RELATÓRIO DE FISCALIZAÇÃO DE SEGURANÇA DO TRABALHO

Data: 28/09/2026 · 11:39
Obra: 224
Vistoria por: Reginaldo Eder
código 224-murbgjbv2

UNIDADE DE ENSINO 224 — ELIZA DE OLIVEIRA RIBEIRO		MUNICÍPIO ITAPEVI / SP	TIPO DE OBRA Reforma
CONTRATO FDE 70/00338/26-001-001	PI 2026/00492	ORDEM DE SERVIÇO 70/00338/26	CÓDIGO FDE —
EMPREITEIRO ANTONIO CABELO	CONTRATADA B&B ENGENHARIA E CONSTRUÇÕES LTDA	FASE DA OBRA NA VISTORIA Organização e limpeza pré eleições	
RESPONSÁVEL TÉCNICO —	ENCARREGADO / PREPOSTO —	RESPONSÁVEL PELA VISTORIA (SST) Reginaldo Eder	REGISTRO PROFISSIONAL —
ENGENHEIRO RESPONSÁVEL LEONARDO	FISCAL FDE RODRIGO	PRAZO CONTRATUAL 270 dias	ENDEREÇO RUA, Luiza Prebotti Tasso 360
PRAZO DECORRIDO NA DATA DA VISTORIA início 04/05/2026 · término previsto 04/02/2027 · decorridos 147 de 276 dias (53%) · restam 129 dias na data da vistoria

NC 1 · Piso com desnível acima, sentido do pátio para as salas de aula, falta dos recortes dos pisos no início da rampa, falta das soleiras das portas.

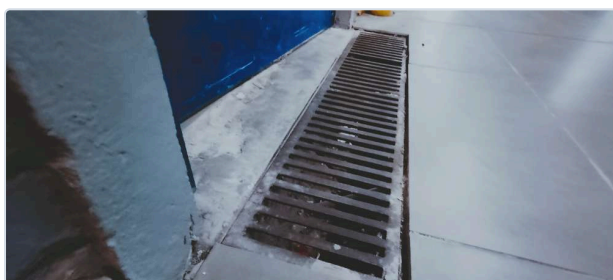
Local Piso

Risco Entorses, luxações, quedas e até fraturas

Classificação **ALTO**

Ação corretiva Assentamento das peças faltantes com extrema urgência

Prazo 02/10/2026
